CIRCULAR ACLARATORIA N° 1

Concurso Público de Precios 01/2023 – APPM

**OBRA “Eliminación de cargas horizontales del sitio 3 y superestructura Sitio 4 –
M.A.S.”**

Corte A-A - Sección Típica

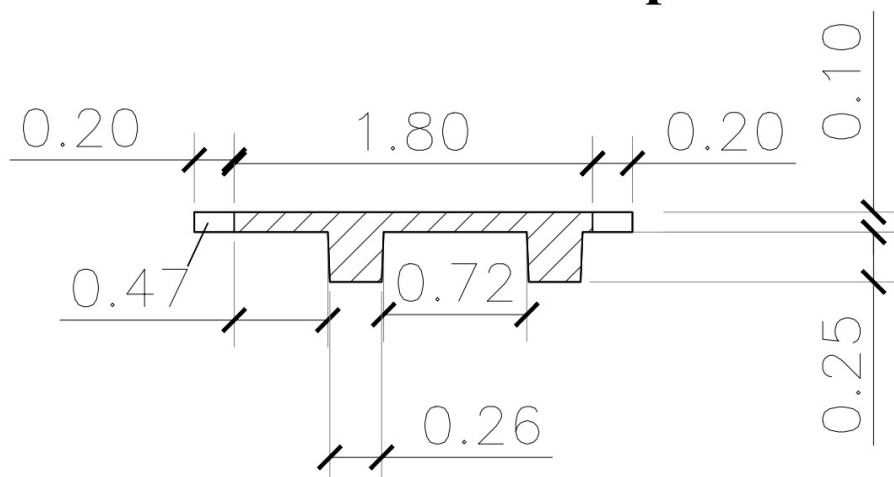
Las vigas transversales sección PI a demoler en el sitio 4, que tienen 0,25 m de altura. ¿Qué espesor tienen los dos nervios verticales y la “losa” horizontal superior de la misma?

Adjuntamos a continuación un esquema y fotografías de obras de reparación de las dimensiones de las vigas PI que conforman el balcón actual del Sitio 4.

Area transversal=0,35m²

Se debe considerar que sobre la viga se ha realizado un hormigonado in situ para conformar la capa de rodamiento de unos 12cm.
